Aggarps kvarn

Dokumentering av renovering hösten 1994

Svedala 1994-12-13 Erik Nordström

Synpunkter på arbetsbeskrivningen för renovering av Aggarps kvarn

SKARVNINGSDETALJER AV KOMPLETTERING AV STÄNDARNAS NEDERSTA DEL - SKISS

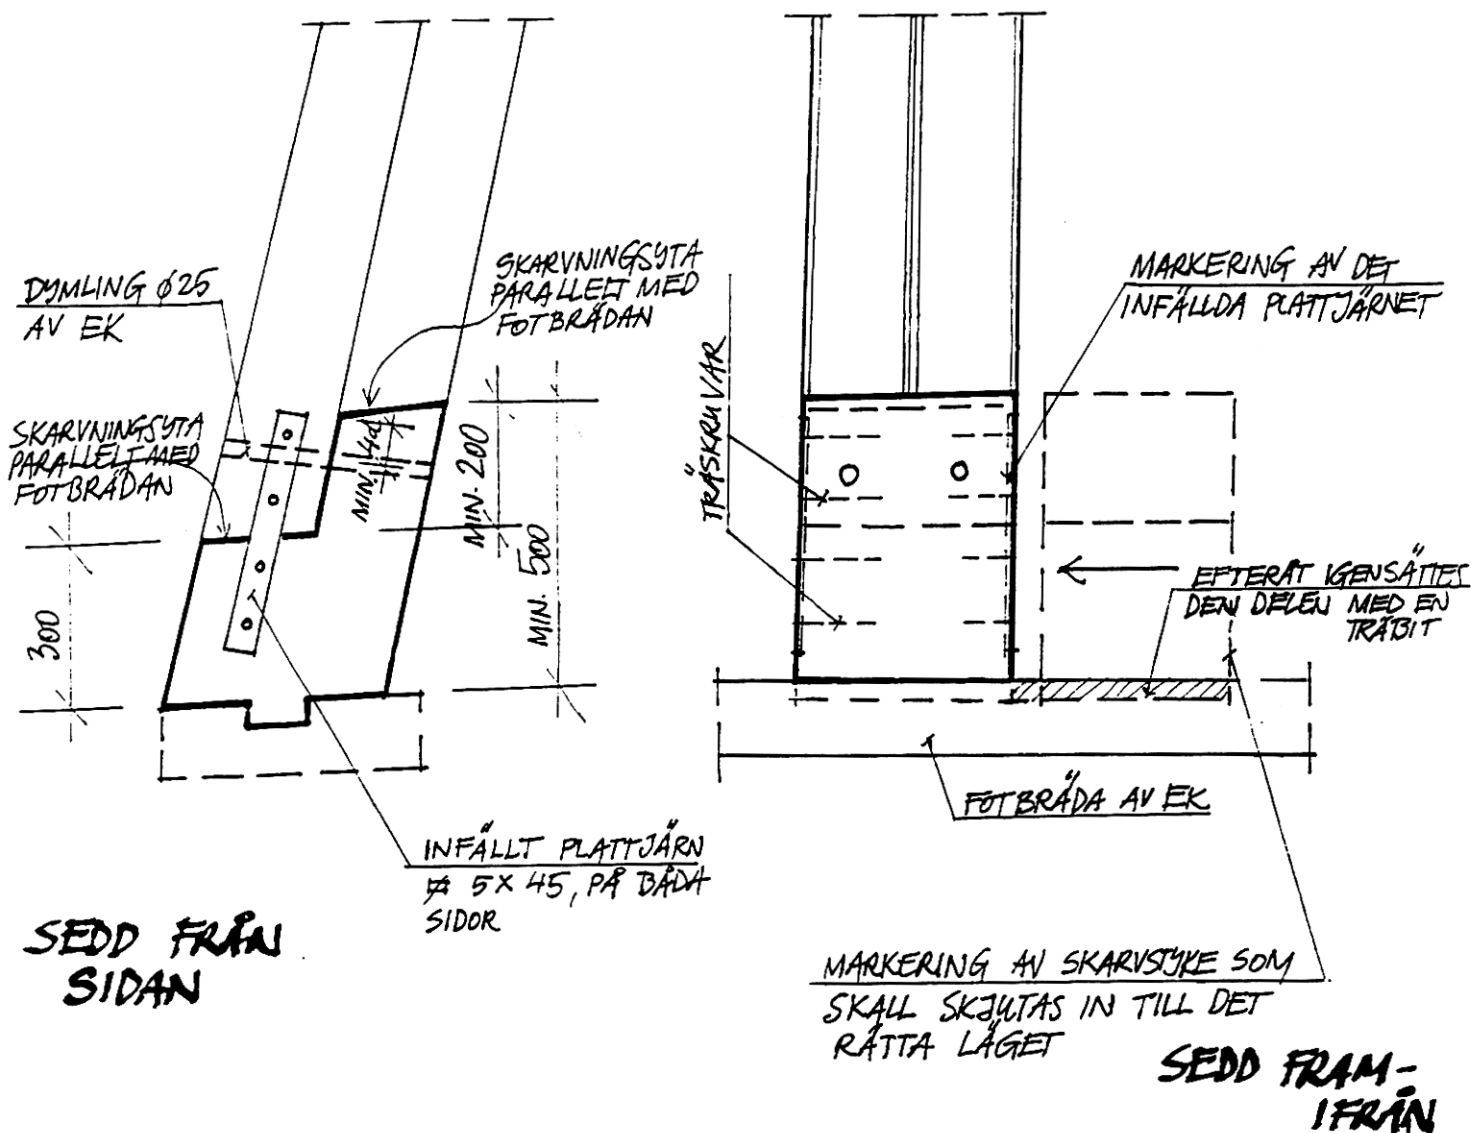
OBS! SKARVNINGSYTOR SKALL BEHANDLAS
MED TRÄTJÄRA

Den undre delen (ca 5 m) av ståndare västsydväst togs bort och ny del av fur, 10x10", skarvades i. Den fästes med tapp ner i fotträet enligt original. Skarven till kvarvarande delen av ståndaren pluggades med ekdymlingar (foto 8). De tidigare utbytta ståndarna fick nya "fötter" av lärk, 8x8", med tapp ner i fotträet och fästes till ståndarna med ekdymlingar och plattjärn (bil.5 sid.1) (foto 9).

SKARVNINGSDETAILJ AV RÖTSKADADE STÄNDARE (ÖVERSTA DELEN), FÖRTS.

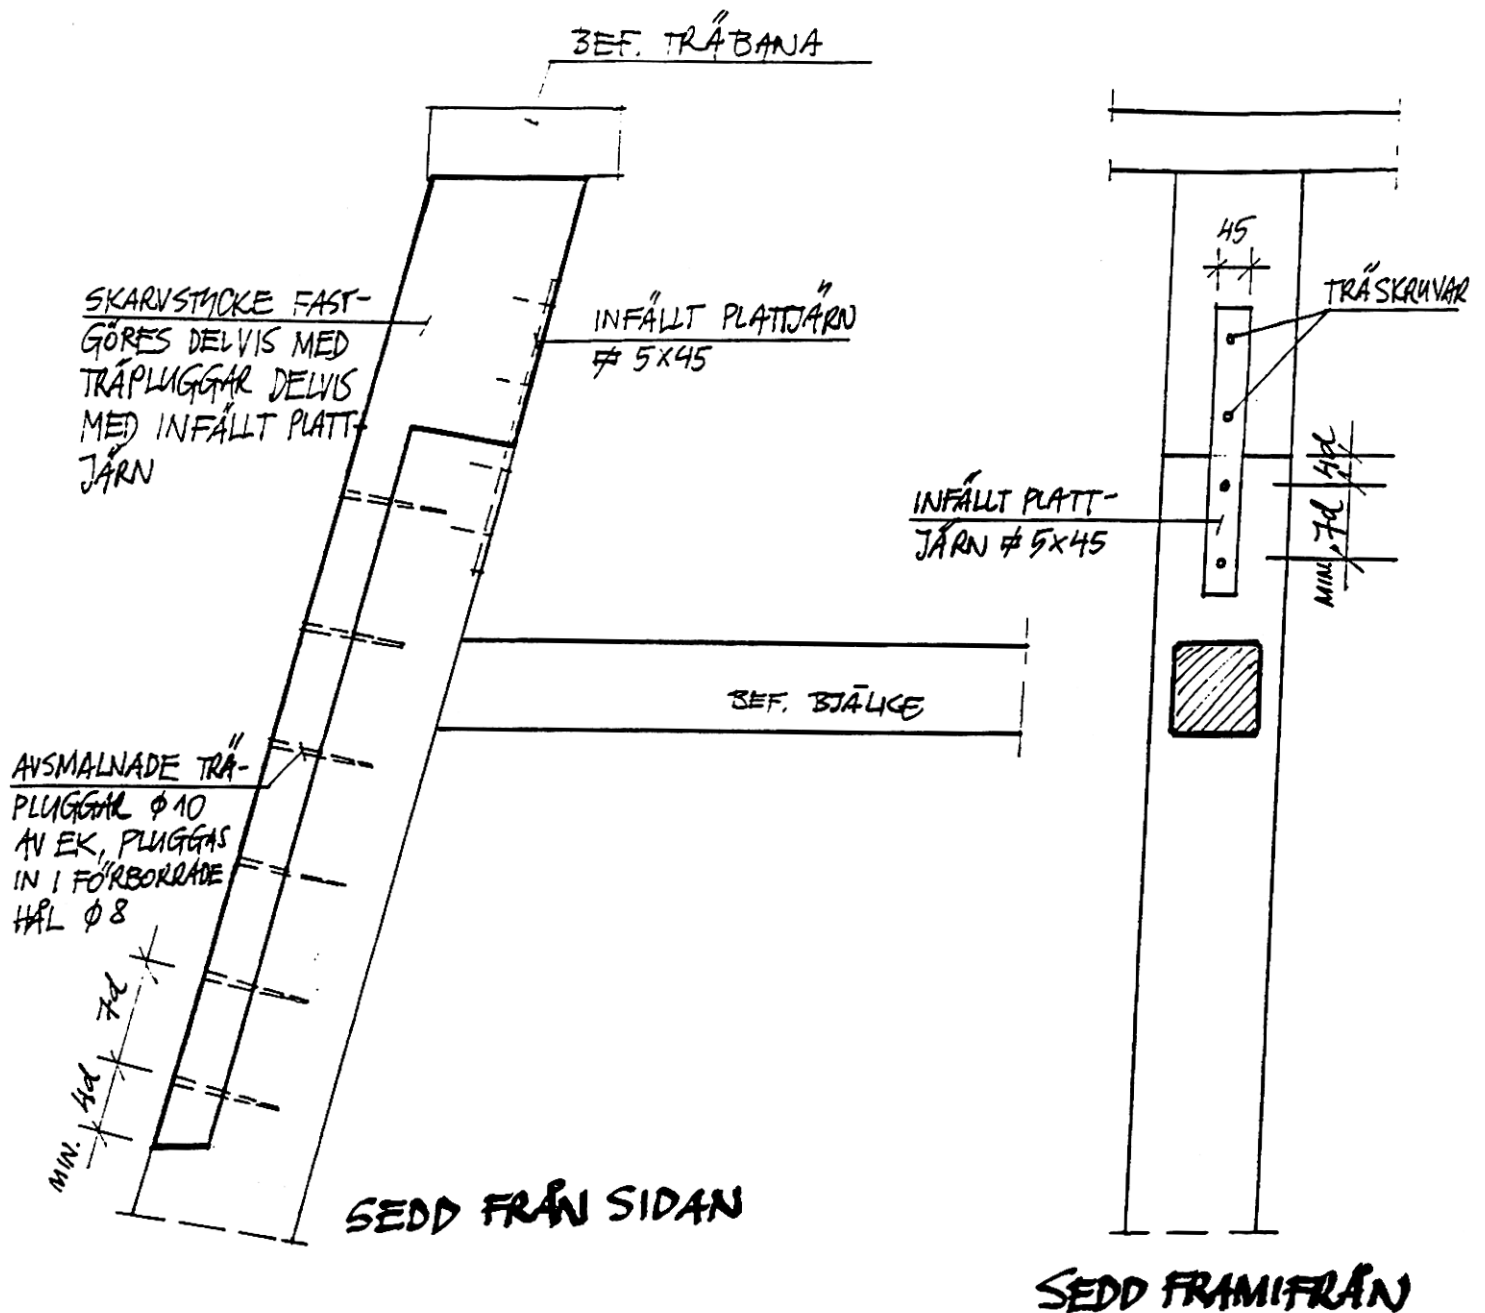
OBS! OM DEN BEFINTLIGA STÄNDAREN
ÄR INTAPPAD I TRÄBANAN SKALL
SKARVSTYCKET (MED TAPP) SKJUTAS
IN TILL DET RÄTTA LÅGET FRÅN
SIDAN. FÖR ATT GÖRA DET MÖJLIGT
FÖRLÄNGS DET BEFINTLIGA TAPP-
HÅLET OM SKARVSTYCKETS BREDD OCH
IGENSÄTTES EFTERÅT MED EN TRÄBIT.

Bil. 5
Sid. 4

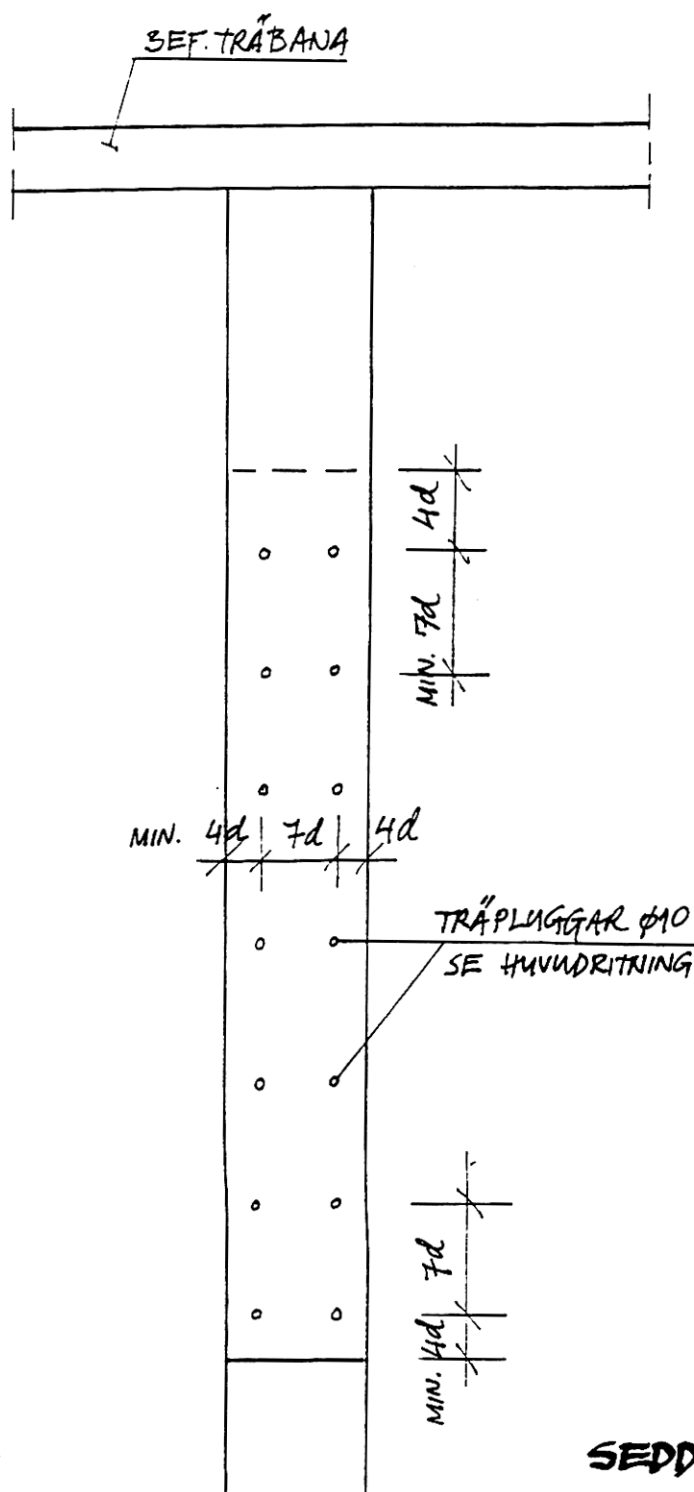
OBS! SKARVYTOR SKALL BEHANDLAS
MED TRÄTJÄRA
